Acuerdo 943 Por el cual se aprueba la incorporación del cambio en los límites de generación y absorción de potencia reactiva de las unidades de la planta de generación San Miguel y las respectivas curvas de carga

943

2 Marzo, 2017

Curva de cargabilidad CH San Miguel

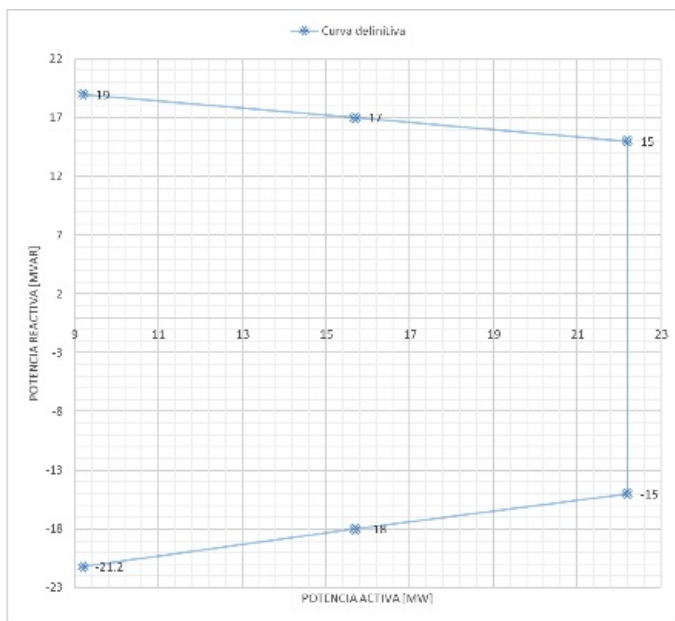
Aprobar la declaración de una nueva curva operativa de carga de las unidades de la planta de generación San Miguel, en las que se define la capacidad para entrega y absorción de potencia reactiva de la unidad en función de la potencia activa generada.

P [MW]	Q [MVar]
9.2	-21.2
15.7	-18
22.2	-15
22.2	15
15.7	17
9.2	19
